CERTIFICADO

Expediente nº:	Órgano Colegiado:	FECHA DE LA SESIÓN
JGL/2025/40	La Junta de Gobierno Local	7 de octubre de 2025.

VALENTÍN LUELMO DOMÍNGUEZ, Vicesecretario General acctal. del Ayuntamiento de Zamora, del que es su Alcalde-Presidente D. Francisco Guarido Viñuela,

VADO DE DOS PLANOS

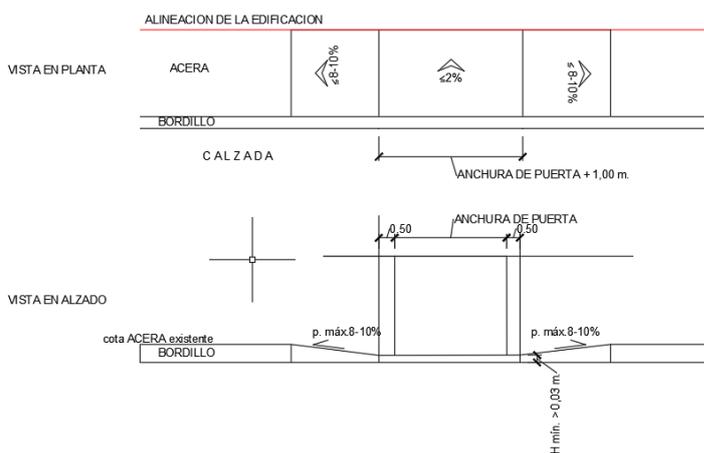
El vado para acceso de vehículos a garaje (en el caso de que este fuera autorizable y la vivienda pueda disponer de la correspondiente placa de vado identificativa) se deberá ejecutar sin modificar la rasante existente en el resto de la acera y con unas dimensiones que respeten en todo momento las del itinerario peatonal accesible medido desde la fachada de la edificación (mínimo 1,80 metros medidos desde fachada) según las estipulaciones en materia de accesibilidad vigentes en la Orden TMA/851/2021, de 23 de julio, por la que se desarrolla el documento técnico de condiciones básicas de accesibilidad y no discriminación para el acceso y utilización de los espacios públicos urbanizados.

En este caso, y debido a que por las dimensiones de la acera existente no se puede mantener el itinerario peatonal accesible con una anchura mínima de 1,80 metros medidos desde la fachada de la edificación sin modificar la rasante de la acera, el vado de acceso al garaje se resolverá mediante el rebaje de la totalidad de la acera hasta un plano con una pendiente transversal máxima del 2% y una elevación mínima de 3 cm. respecto de la calzada, mediante la utilización de dos planos con pendientes longitudinales de hasta el 10% para tramos de hasta 2,00 m. y del 8% para tramos de hasta 3,00 m., según el detalle adjunto.

En cualquiera de los casos el bordillo en la zona del vado de acceso tendrá una altura mínima de 3 cm. con respecto de la calzada y la longitud total del vados correspondiente a la anchura de la puerta de acceso más 50 centímetros a cada lado de la misma.

ESTADO REFORMADO

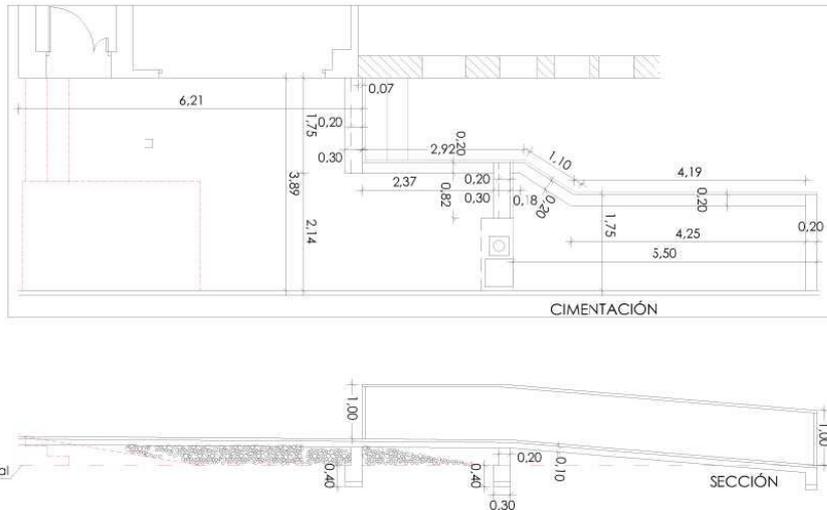
En relación con la pavimentación, deberá resolverse la modificación de la rasante existente a la nueva de la edificación y con los condicionantes de las rasantes existentes en las edificaciones colindantes en los números 8 y 6 de la calle Merinas.

Esta pavimentación, en la zona inicial coincidente con la fachada del edificio objeto de la presente licencia, en virtud de las estipulaciones vigentes en materia de accesibilidad y no discriminación para el acceso y utilización de los espacios públicos urbanizados, se ejecutará manteniendo en todo el frente de fachada una sección en la que la pendiente transversal máxima será del 2% y una pendiente longitudinal con una rasante continua coincidente con la de la calzada existente, disponiéndose para ello el bordillo existente a una cota superior a la calzada con una altura media similar a la existente en el entorno.

En la zona de las edificaciones colindantes en el nº8 y nº6 de la calle Merinas se deberán realizar los trabajos necesarios para resolver la diferencia de nivel entre las rasantes nueva y existente conforme a la documentación técnica presentada el 03 de abril de 2025 y número de registro 2025-E-RE-5869, y más concretamente en lo que respecta al plano nº15 "Cambio de rasante en acera" y sus partidas correspondientes del presupuesto dentro de capítulo 17 "Obras Modificación de acera".

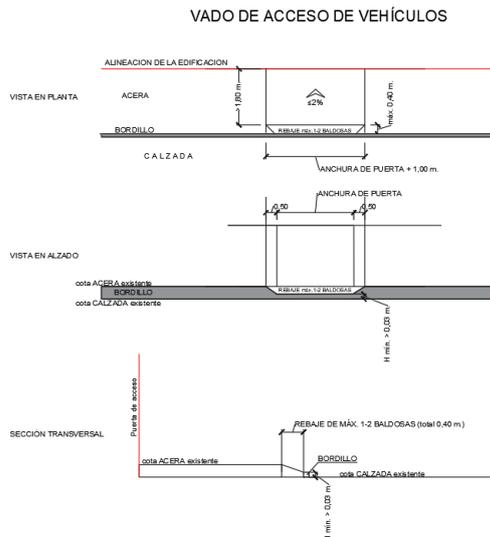
El vado para acceso de vehículos a garaje (en el caso de que este fuera autorizable y la vivienda pueda disponer de la correspondiente placa de vado identificativa), se deberá ejecutar sin modificar la rasante existente en el resto de la acera y con unas dimensiones que respeten en todo momento las del itinerario peatonal accesible medido desde la fachada de la edificación (mínimo 1,80 metros medidos desde fachada) según las estipulaciones en materia de accesibilidad vigentes en la Orden TMA/851/2021, de 23 de julio, por la que se desarrolla el documento técnico de condiciones básicas de accesibilidad y no discriminación.

Debido a que por las dimensiones de la acera existente se puede mantener el itinerario peatonal accesible con una anchura superior a 1,80 metros medidos desde la fachada de la edificación sin modificar la rasante de la acera, el vado de acceso al garaje se resolverá mediante el rebaje de un máximo de 1 o 2 baldosas de 20x20 cm. existentes y una elevación mínima del bordillo de 3 cm. respecto de la calzada siendo la longitud total del vado la correspondiente a la anchura de la puerta de acceso más 50 centímetros a cada lado de la misma según el detalle adjunto.
